1 IDENTIFICAÇÃO DO ESTÁDIO

Nome do estádio: ARENA VENCER COMPLEXO ESPORTIVO MULTIUSO SPE LTDA						
Apelido do estádio: ARENA MRV						
Endereço Completo do Estádio: RUA CRISTINA MARIA DE ASSIS, N.º 202 - BAIRRO						
CALIFÓRNIA						
Cidade: BELO HORIZONTE						
Estado: MG	CEP: 30.855-440					
Site: www.arenamrv.com.br						
Proprietário: CLUBE ATLÉTICO MINEIRO - SAF						
E-mail: operacaoestadio@atletico.com.br Telefone: (31)3290-1313						
· ·						
Gestor do estádio: CLUBE ATLÉTICO MINEIRO - SAF						
E-mail: www.atletico.com.br	Telefone: (31)3290-1313					
Qualificação profissional do Responsável: ADMINISTRADOR						
Clube responsável pelo uso:						
CLUBE ATLÉTICO MINEIRO - SAF						
E-mail: goperacaoestadio@atletico.com.br Telefone: (31) 3290-1313						
Site: www.atletico.com.br

LAUDO DE SEGURANÇA – ARENA MRV - 2025

Fotos: Foto catraca sem leitor

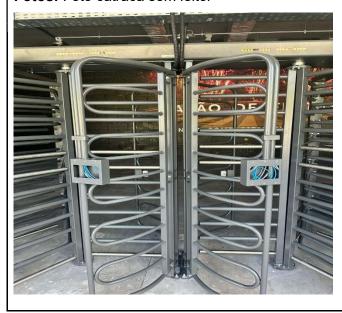
Restrição 4: Considerando o teor do subitem 3.3.5, concernente à implementação do plano de contingência demandado pela Arena MRV, consubstanciado no Anexo "F" do presente instrumento, informa-se que a capacidade total de público liberada sofrerá uma redução de 10% (dez por cento) por setor em que a referida medida vier a ser aplicada. Tal restrição configura-se suplementar às demais limitações de público precedentemente especificadas, devendo sua quantificação ocorrer posteriormente à aplicação das demais restrições estabelecidas. A dedução de 10% é estabelecida como patamar inicial, podendo ser majorada após a análise *in loco* de cada evento desportivo, caso a redução primária não mitigue a morosidade operacional acarretada pela ativação do plano de contingência.

Providências: Adotar o cenário 1 - planejamento inicial, conforme anexo "F", que prevê o

uso das catracas com seus respectivos leitores em funcionamento.
